**Oggetto: Impianto di illuminazione pubblica di Via Manzoni e rispetto della L.R. n. 22/97  
“Norme per la prevenzione dell’inquinamento luminoso”.**

Montegrotto Terme, 22 Marzo 2005.

Allegato: 1

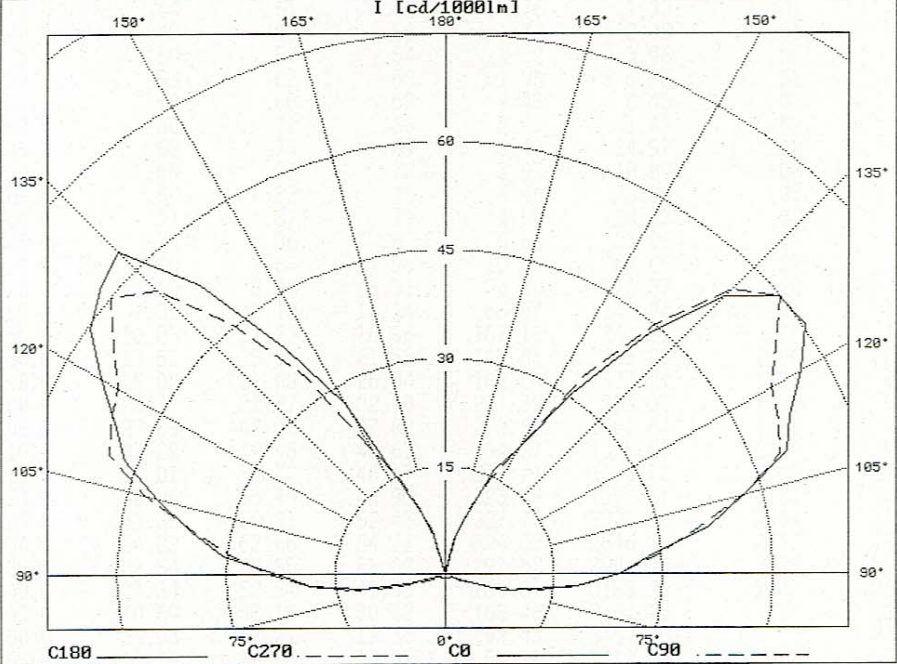
Il file “eulumdat” fornito dal costruttore degli apparecchi presentava delle anomalie e il flusso verso l'alto risulta scambiato con il flusso verso il basso, questa imprecisione è visibile anche nel materiale cartaceo fornito dallo stesso costruttore, come evidenziato nell'allegato 1.

La scelta del costruttore di portare l'apparecchio nei limiti di legge giocando sull'ambigua interpretazione della stessa e quindi schermato la lampada invece di proteggere l'ottica, come si converrebbe, penalizza fortemente il rendimento dell'apparecchio, che risulta pari al 25.5 %: un dato confermato in più punti anche dalla dichiarazione del costruttore (si veda l'allegato 1). Questa scelta determina una enorme dissipazione di energia (più di 110 W sui 150 W impegnati per ogni
